**Европейская экономическая комиссия****Комитет по внутреннему транспорту****Рабочая группа по внутреннему водному  
транспорту****Рабочая группа по унификации технических предписаний  
и правил безопасности на внутренних водных путях****Пятьдесят восьмая сессия**

**Унификация технических предписаний и правил  
безопасности на внутренних водных путях:****Рекомендации, касающиеся согласованных  
на европейском уровне технических предписаний,  
применимых к судам внутреннего плавания  
(второй пересмотренный вариант резолюции № 61)****Предложения по поправкам к приложению ко второму  
пересмотренному варианту резолюции № 61, основанные  
на Европейском стандарте, устанавливающем  
технические требования для судов внутреннего  
плавания, издание 2021 года****Записка секретариата****Мандат**

### **Новые положения Европейского стандарта, устанавливающего технические требования для судов внутреннего плавания (издание 2021 года), которые могут иметь отношение к приложению ко второму пересмотренному варианту резолюции № 61**

Рис. 2

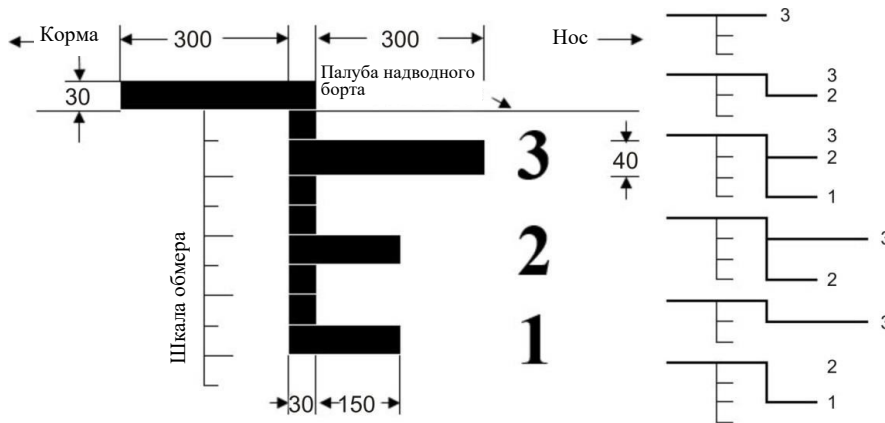
3. Плоскость максимальной осадки обозначается с помощью хорошо видимых и нестираемых марок осадок.
4. Марки осадки должны наноситься следующим образом:
  - а) самая верхняя марка осадки наносится в направлении к корме и представляет собой прямоугольник длиной 300 мм и высотой 30 мм с горизонтальным основанием, совпадающим с плоскостью максимальной допустимой осадки. Если самая верхняя марка осадки является маркой осадки для зоны 3, то высота ее составляет 40 мм.

- б) дополнительные марки осадки наносятся в направлении к носу судна, и для них действуют следующие положения:
    - аа) марки осадки для зоны 3 состоят из прямоугольника длиной 300 мм и высотой 40 мм;

- bb) марки осадки для зон 1 и 2 представляют собой прямоугольник длиной 150 мм и высотой 30 мм с горизонтальным основанием, совпадающим с плоскостью максимальной допустимой осадки;

- с) если добавляемая марка осадки для зоны 3 или 4 совпадает с самой верхней маркой осадки, то последняя не обязательна.
5. Рядом с марками осадки в направлении к носу судна указывается соответствующий номер зоны в виде цифр высотой 60 мм и шириной 40 мм; для зоны 4 указывать номер необязательно.

6. Марки осадки, предусмотренные пунктами 4 и 5, и их ориентация должны соответствовать рисунку 2.

Рис. 3

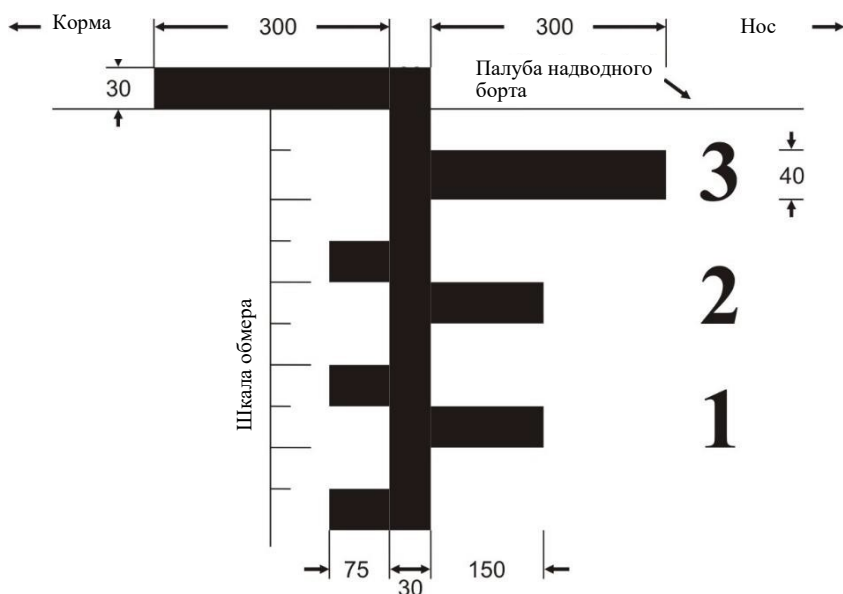
12. В случае судов с открытыми трюмами, помимо положений пункта 7, марки осадки для соответствующих зон дополняют направленным к корме прямоугольником длиной 75 мм и высотой 30 мм с горизонтальным основанием, совпадающим с уровнем максимально допустимой осадки для плавания в соответствующей зоне с открытыми трюмами.

13. Марки осадки, предусмотренные пунктом 12, и их ориентация должны соответствовать рисунку 3.
